**AVIS RELATIF À LA PROTECTION
CONTRE LES EVENTUELS EFFETS NOCIFS ET NUISANCES
PROVOQUÉS PAR LES RAYONNEMENTS NON IONISANTS
GÉNÉRÉS PAR DES ANTENNES ÉMETTRICES STATIONNAIRES**

Commune : NAMUR - Exploitant : TELENET GROUP

Référence exploitant : NR1154A

Rapport n° 2415 / 2025

Figure 1 : Vue en plan des lieux de séjour et des points de contrôle

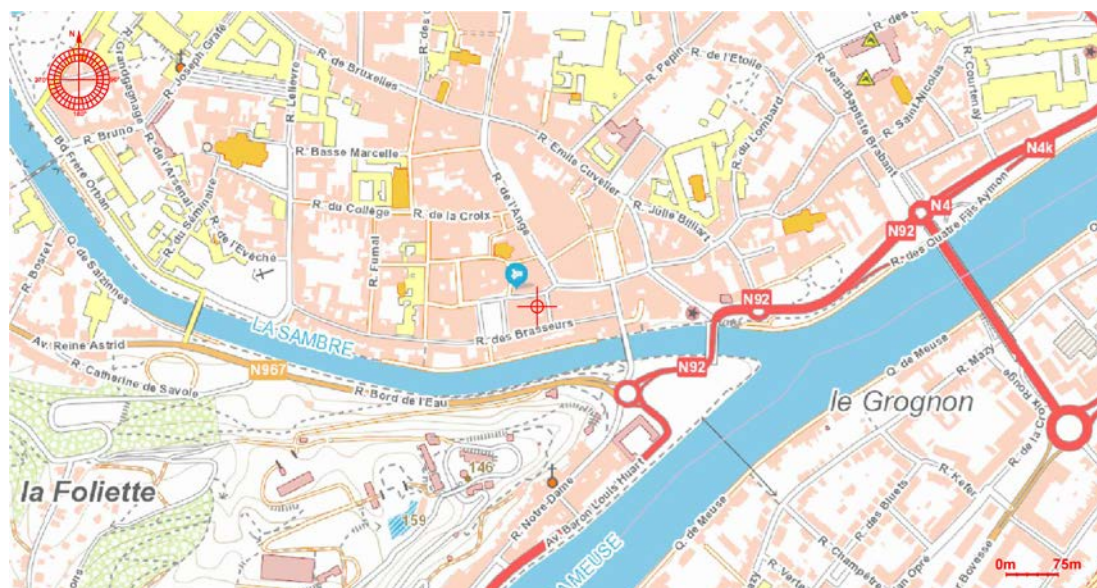
- le numéro du point de contrôle repris sur un des plans de la figure 1;
- le numéro du LS dans lequel se trouve le point de contrôle de la 1^{ère} colonne ;
- l'atténuation d'obstacle prise en compte pour le calcul de l'indice d'exposition dans le LS ;
- le résultat du calcul de l'indice d'exposition.

N° point de contrôle	LS	Atténuation (dB)	Indice d'exposition relatif à la limite par installation IE_i
9	LS07	3,0	0,670
20	LS18	3,0	0,666
47	LS44	3,0	0,600
22	LS20	3,0	0,547
71	LS68	3,0	0,519
23	LS21	3,0	0,513
19	LS17	3,0	0,455
24	LS22	3,0	0,411
74	LS71	3,0	0,409
12	LS10	3,0	0,383
45	LS42	3,0	0,363
8	LS06	3,0	0,359
13	LS11	3,0	0,351
70	LS67	3,0	0,350
51	LS48	3,0	0,332
31	LS28	3,0	0,329
59	LS56	3,0	0,298
48	LS45	3,0	0,298
30	LS27	3,0	0,293
69	LS66	3,0	0,286
76	LS73	3,0	0,259
77	LS74	3,0	0,250
83	LS80	0,0	0,243
67	LS64	3,0	0,240
53	LS50	3,0	0,239
55	LS52	3,0	0,238
81	LS78	3,0	0,236
75	LS72	3,0	0,235
82	LS79	3,0	0,230
50	LS47	3,0	0,218
60	LS57	3,0	0,205
17	LS15	3,0	0,201
11	LS09	3,0	0,197
44	LS41	3,0	0,197
25	LS23	3,0	0,193

Figure 2 : Vue en plan des installations d'antennes dans un rayon de 300 mètres autour de l'installation faisant l'objet de la demande d'avis

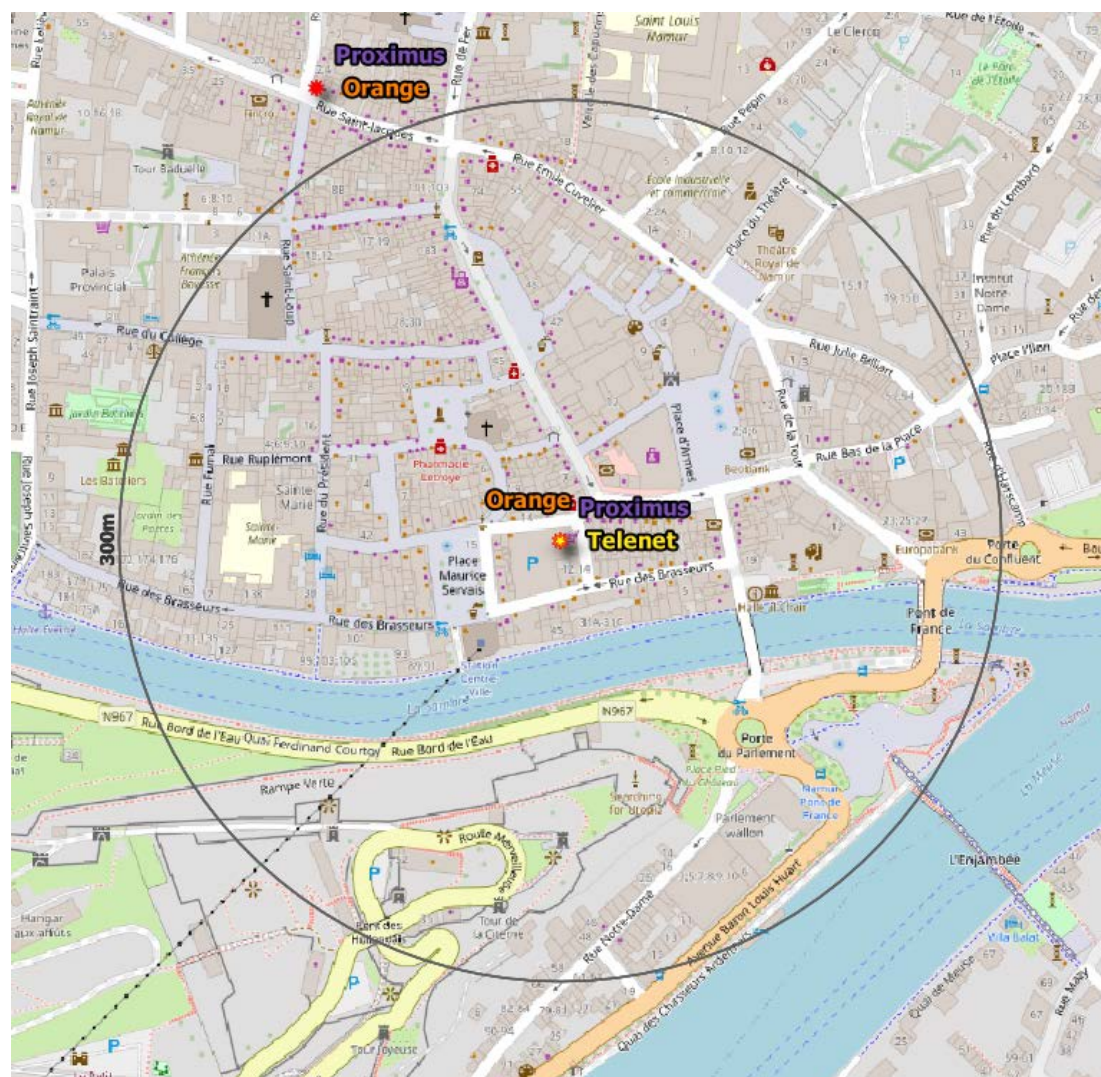
Le plan en projection verticale de la figure 2 indique la localisation des installations d'antennes émettrices stationnaires visées par le décret et situées dans un rayon de 300 mètres autour de l'installation référencée dans le paragraphe 2 et localisée au centre du cercle. Les données de localisation de ces antennes et les avis correspondant sont accessibles via le cadastre en ligne des antennes émettrices stationnaires⁸. Les installations prises en compte dans l'évaluation du respect de la limite cumulative sont les installations d'antennes émettrices déclarées en service par l'exploitant à la date du présent avis, à l'exception de l'installation référencée dans le paragraphe 2 et éventuellement d'autres installations ayant fait l'objet d'une demande d'avis à la même date et qui sont situées à l'intérieur de la zone de 300 mètres de rayon.

- il y a au plus 4 installations d'antennes émettrices stationnaires présentes dans la zone d'évaluation de 300 mètres de rayon représentée dans la figure 2, y inclus l'installation référencée dans le paragraphe 2 : la limite cumulative définie à l'article 4, §2 du décret est nécessairement respectée dans les lieux de séjour à l'intérieur de la zone d'évaluation de 300 mètres de rayon ;

Compte tenu des considérations ci-dessus, il apparaît que l'intensité du rayonnement électromagnétique généré, dans les lieux de séjour situés dans un rayon de 300 mètres autour de l'installation référencée dans le paragraphe 2, par l'ensemble des antennes émettrices stationnaires de l'ensemble des exploitants du même site d'antennes émettrices stationnaires respecte la limite fixée à l'article 4, § 2 du décret.
